AYUNTAMIENTO DE SALAMANCA

Asunto: Condiciones de accesibilidad de pasos de peatones

De nuevo nos dirigimos a V.I. en relación con los expedientes que se tramitan en esta Institución con los números **4362/2021**, **4363/2021**, **4364/2021**, **4365/2021** y **4366/2021**, referencia a la que rogamos haga mención en ulteriores contactos que llegue a tener con nosotros.

• (Zona Nº 7) PASO PEATONES LONGITUDINAL CON CALLE FRAY LUIS DE GRANADA

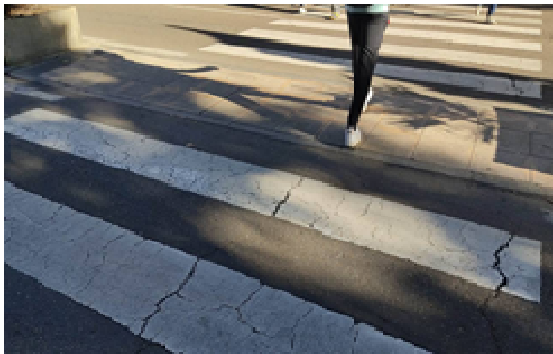
A) Falta de señalización con pavimento táctil: Art. 23.1 a y b del Decreto 217/2001, de 30 de agosto, por el que se aprueba el Reglamento de Accesibilidad y Supresión de Barreras, y art. 20.5 en relación con los arts. 45 y 46 de la Orden VIV/561/2010.

Que se proceda a la subsanación de las deficiencias o carencias de accesibilidad detectadas en los cruces peatonales referenciados en el cuerpo de la presente resolución, para su conversión en espacios totalmente accesibles y, así, garantizar la continuidad e integridad de las zonas de transición entre las aceras y pasos de peatones afectados y favorecer la consecuente movilidad ciudadana.

• (Zona Nº 3) PASO DE PEATONES LONGITUDINAL CON AVENIDA VILLAMAYOR

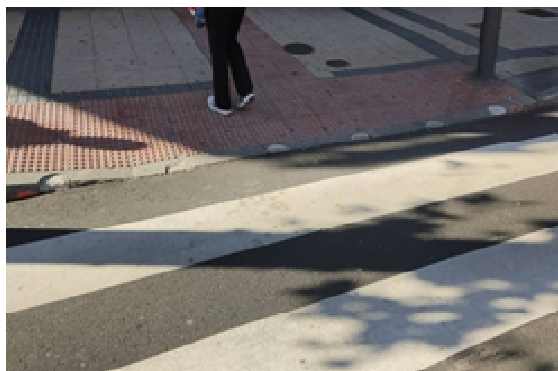
D) El pavimento del plano inclinado no proporciona una superficie lisa: Art. 20.3 de la Orden VIV/561/2010.

• (Zona Nº 3) PASOS DE PEATONES ACCESO HOSPITAL VIRGEN DE LA VEGA

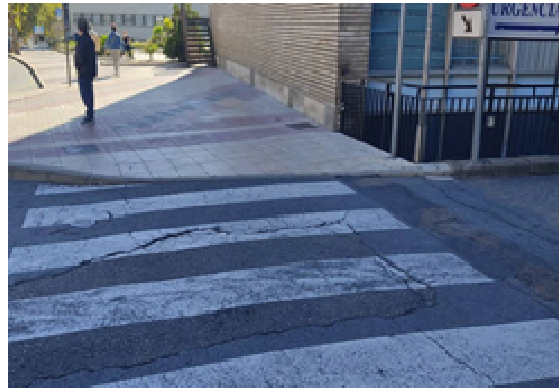
A) Falta de señalización con pavimento táctil: Art. 23.1 a y b del Decreto 217/2001, de 30 de agosto, por el que se aprueba el Reglamento de Accesibilidad y Supresión de Barreras, y art. 20.5 en relación con los arts. 45 y 46 de la Orden VIV/561/2010.

- (Zona Nº 7) PASO DE PEATONES LONGITUDINAL CON CALLE ESPEJO (Lado Derecho)

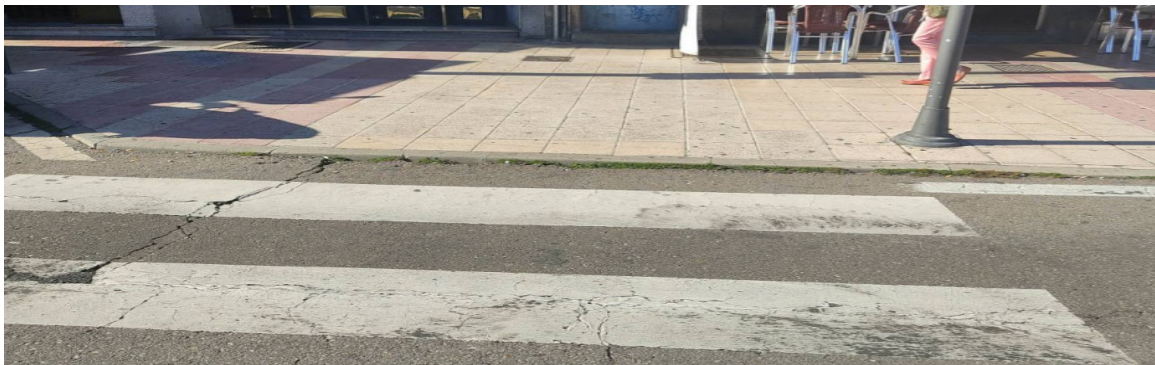
C) La pendiente de los planos de formación del vado supera el 12 %: Porcentaje máximo permitido en el Art. 23.1 d) del Decreto 217/2001, de 30 de agosto, por el que se aprueba el Reglamento de Accesibilidad y Supresión de Barreras.

- (Zona Nº 5) PASO DE PEATONES TRANSVERSAL ANTES DE LA CALLE ESPEJO (Lado Derecho).

- (Zona Nº 8) PASO PEATONES TRANSVERSAL ANTES DE LA CALLE RAMÓN Y CAJAL (Lado Izquierdo)

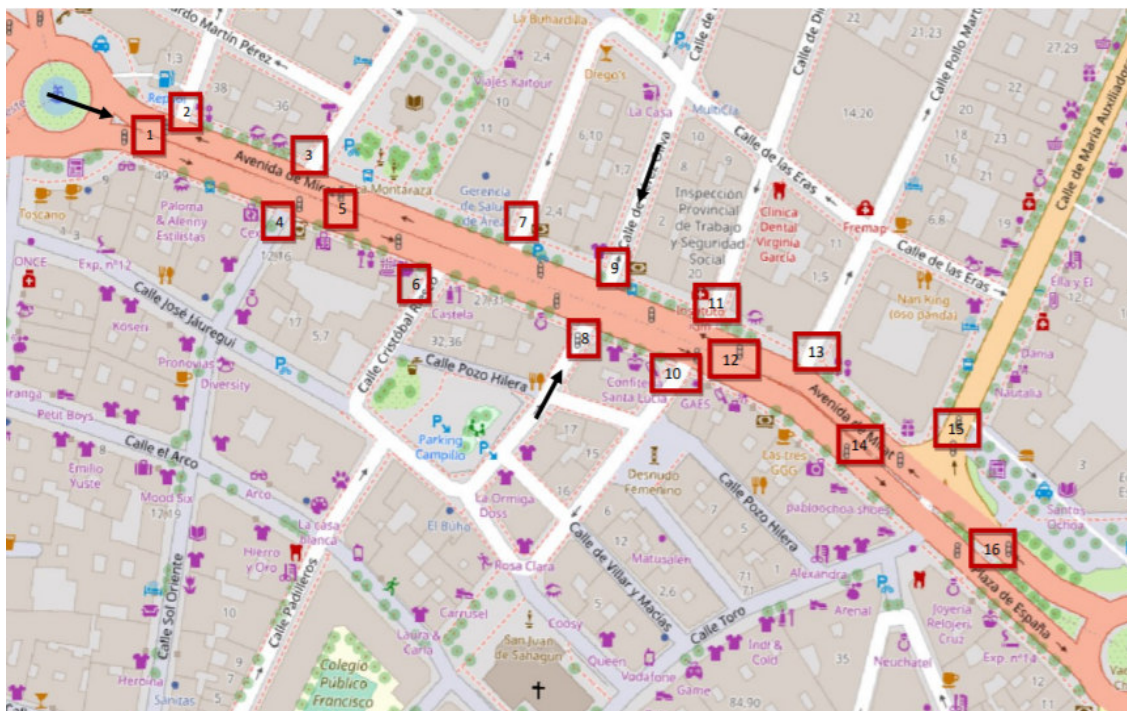
D) El pavimento del plano inclinado no proporciona una superficie lisa, ni el encuentro entre el plano inclinado del vado y la calzada se encuentra enrasado: Art. 20.3 y 5 de la Orden VIV/561/2010.

- (Zona Nº 2) PASO DE PEATONES TRANSVERSAL ACCESO NUEVO HOSPITAL (Mediana Derecha)

• (Zona Nº 16) PASO DE PEATONES LONGITUDINAL CALLE VOLTA DERECHA SENTIDO SUBIDA (Lado Derecho)

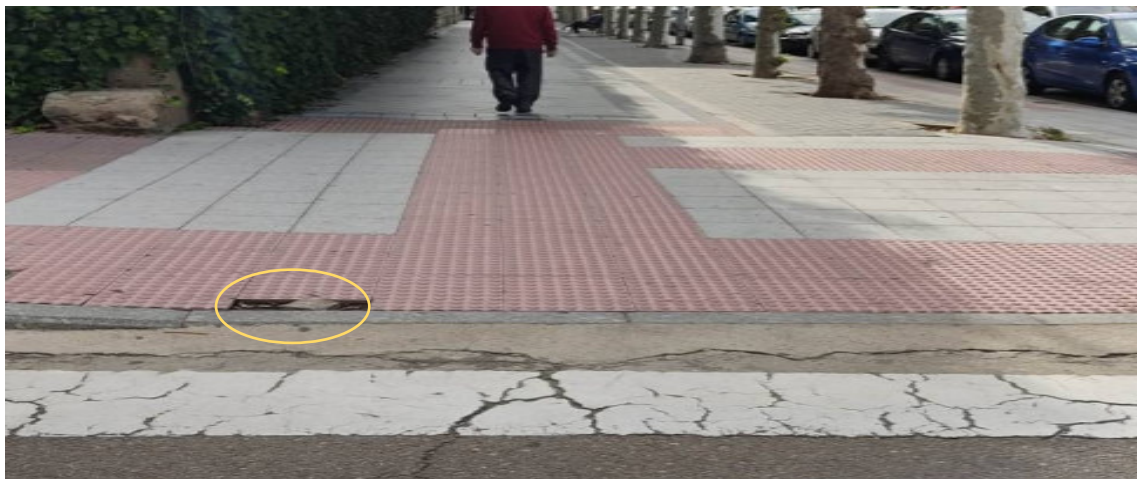
B) La pendiente de los planos de formación del vado supera el 12 %: Porcentaje máximo permitido en el Art. 23.1 d) del Decreto 217/2001, de 30 de agosto, por el que se aprueba el Reglamento de Accesibilidad y Supresión de Barreras.
